Processo: 003433/2025-TC

Respostas aos questionamentos da ZEITTEC SOLUÇÕES EM CONECTIVIDADE LTDA:

4. Localização da Subestação e Gerador

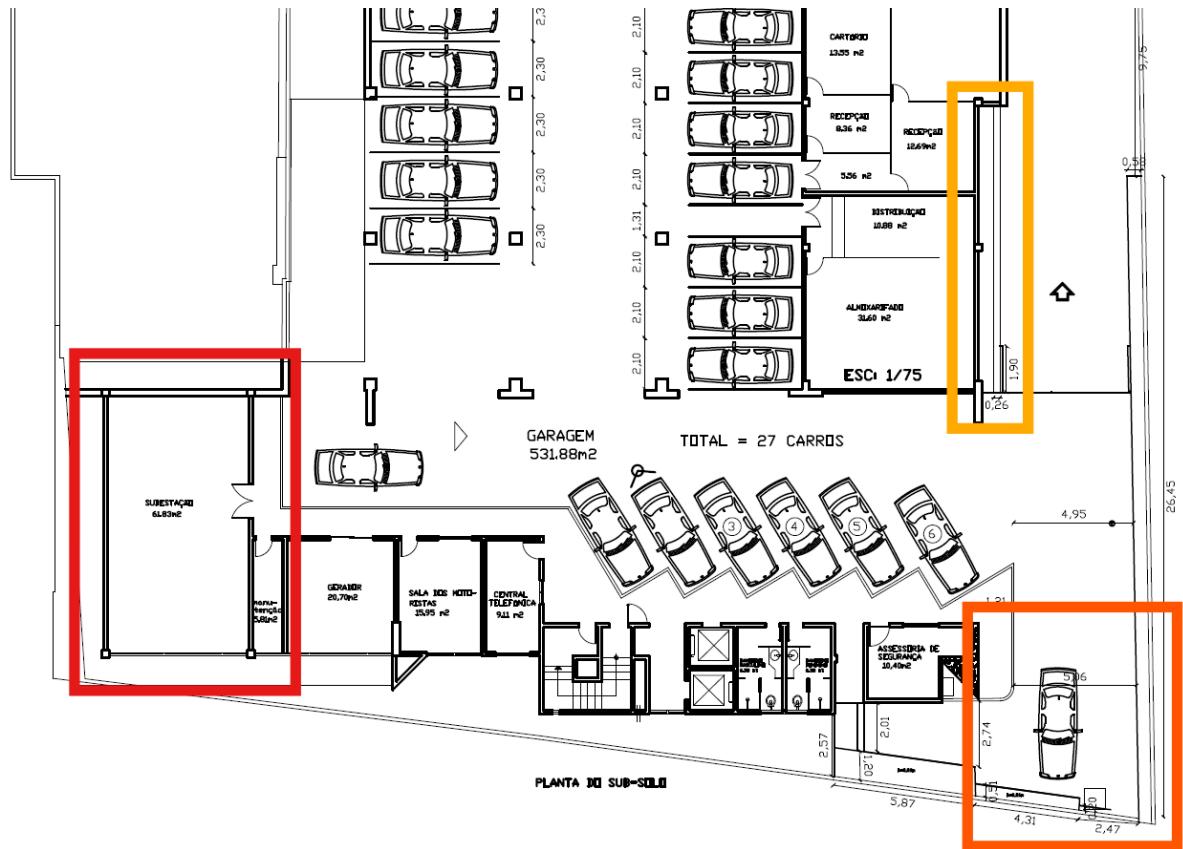
Favor informar o local onde se encontra a subestação existente e o local previsto para instalação do gerador, bem como a respectiva distância aproximada entre elas, preferencialmente indicando essas posições em planta baixa ou croqui.

Favor informar o local previsto para instalação das condensadoras, bem como a distância aproximada entre essas unidades e o novo Data Center. Caso possível, anexar planta ou croqui ilustrativo.

O item 13.1 prevê a Vistoria Técnica justamente para realizar medições e levantamentos necessários. O TR define que o gerador é novo e deve ser fornecido pela contratada (item 8.5.3.1), então a localização dele depende do projeto executivo. Contudo, segue informação da localização da subestação (marcado em vermelho), da possível localização do gerador (marcado em laranja) e do datacenter.

O item 13.1 prevê a Vistoria Técnica justamente para realizar medições e levantamentos necessários. Contudo, segue informações da localização sugerida (marcado em amarelo na imagem acima).
